金型名	●●●●●				P-1	平成●年●月●日
金型修正内容	入れ子のクラック修正と予想される原因					
金型情報	取数	4 個	ゲート	PG	納期	平成●年●月●日

金型修正
 クラックの範囲

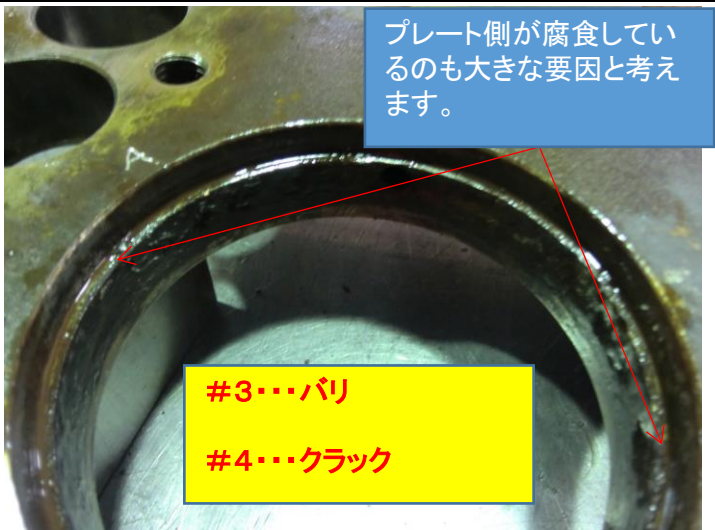
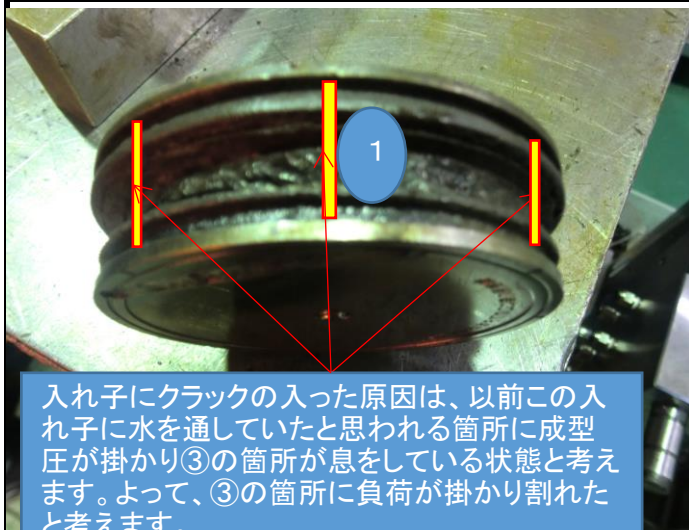
入れ子にクラックの入った原因は、以前この入れ子に水を通していただけられる箇所に成型圧が掛かり③の箇所が息をしている状態と考えます。よって、③の箇所に負荷が掛かり割れたと考えます。

①...冷却の溝加工(中空になっている)
 (原因)
 クラックの原因は、①の中空が問題と考えます。この空間で成型中金型入れ子が息をしてクラックが入ったと考えます。
 (対策)
 左図(黄色部)の中空の箇所を溶接で埋める事
